**Samleveg, adkomst parkering**

B03 16.5.2018	Overbygning ved anleggsveg 70100	EEL	PMAL				
B02 19.3.2018	Merknad at Gja skal forstås som Ak.	EEL	PMAL				
B01 10.1.2018	Til arb.tegn, samt bruk av Gja og nye overbygning ved anleggsomr.	EEL	PMAL				
Rev.	Dato	Revisjonen gjelder		Nr.	Saksb.	Sidem.k.	Oppdr.a.
		HELSE MØRE OG ROMSDAL		Tegnet av	HDSK	Saksbehandler	EEL
		Sjukehuset Nordmøre og Romsdal - Hjelset		Sidemanskontr.	TDKR	Oppdragsansvarlig	PMAL
		Infrastruktur fase 1		Fag	Veg	Målestokk	1:10
		Overbygninger		Dato	10.01.2018		A1
		COWI		Oppdragsnr.	A069665	Status	Arbeids-tegning
		RIF		Tegning nr.		Rev.	F07 B03

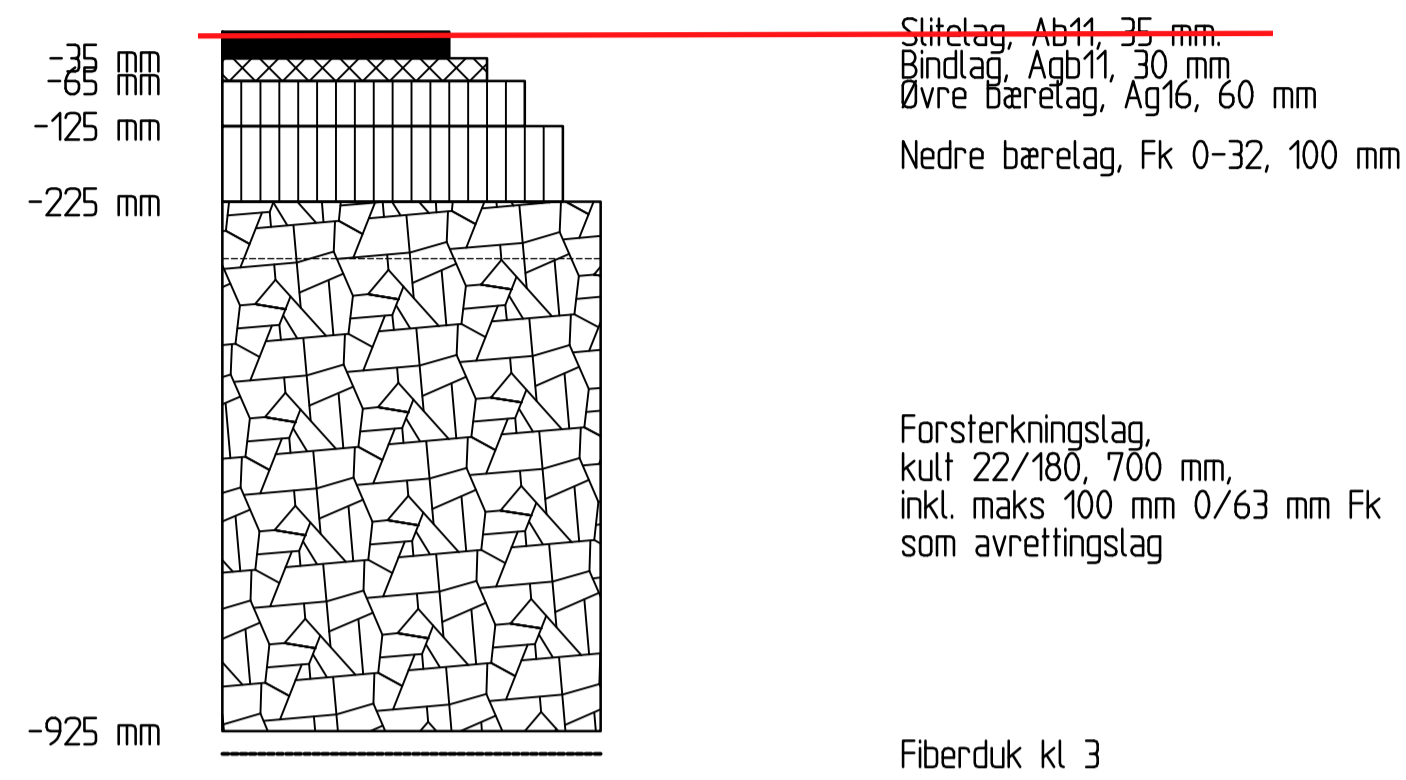
Trafikkgruppe B. Bæreevnegruppe 6  
Vegmodell 10000 og 61000 ~~fra profil 17~~  
M 1:10, A1

**Adkomstveg** Ok

**Anleggsveg**

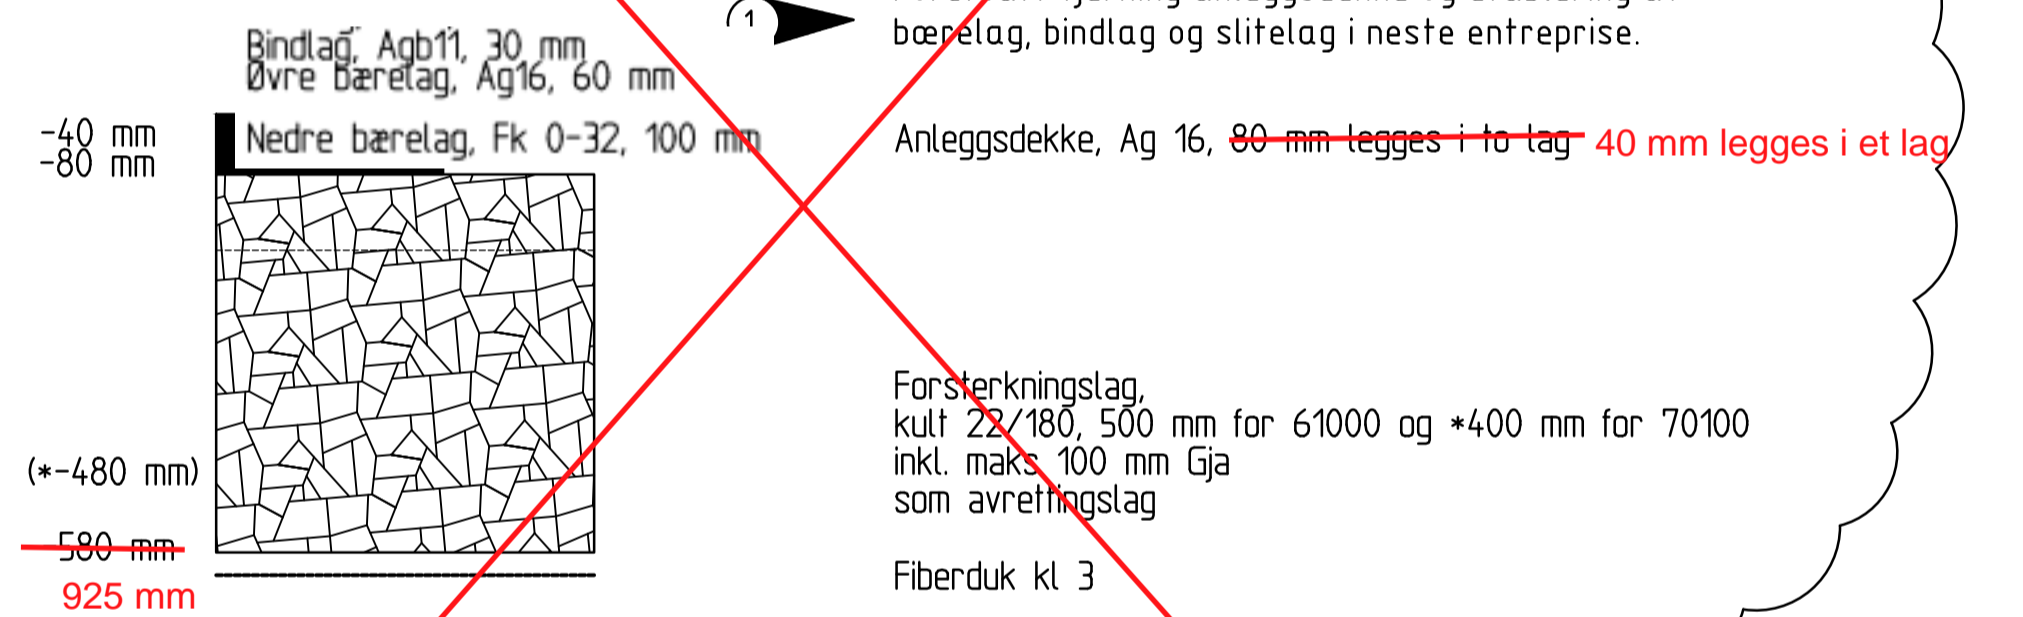
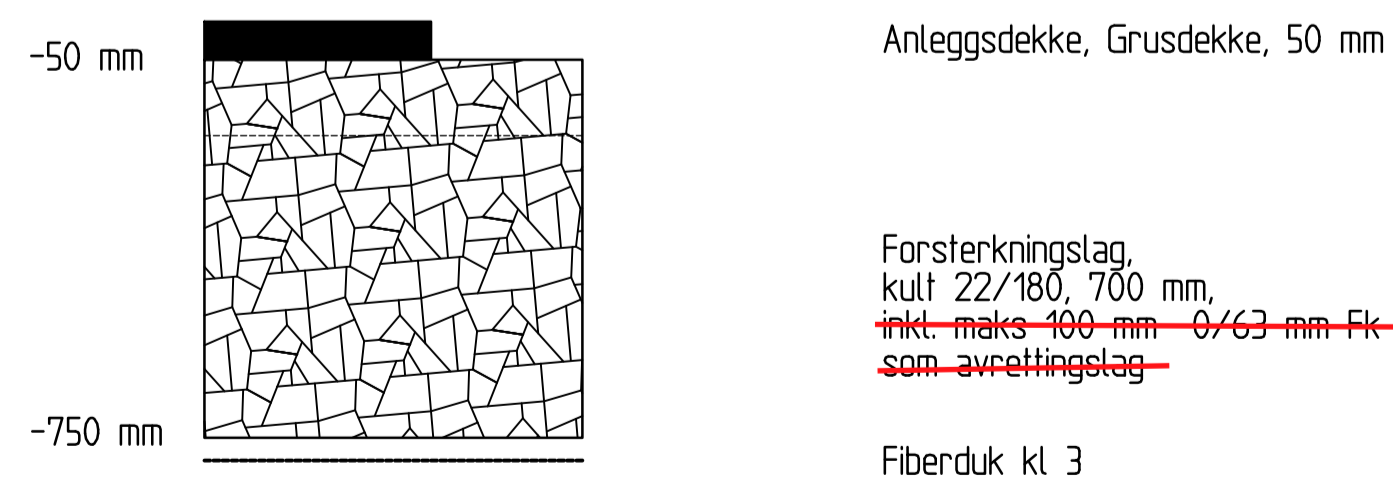
Trafikkgruppe B. Bæreevnegruppe 6  
~~Vegmodell 70100, 61000 fra profil 17 til profil 70100~~  
M 1:10, A1

Anleggsdekke, Ag 16, 80 mm legges i to lag 40 mm legges i et lag

Forsterkningslag, kult 22/180, 500 mm for 61000 og 400 mm for 70100 inkl. maks 100 mm Gja som avrettingstag

Endringer markert av Jasmin Dervisevic 26.9.2018
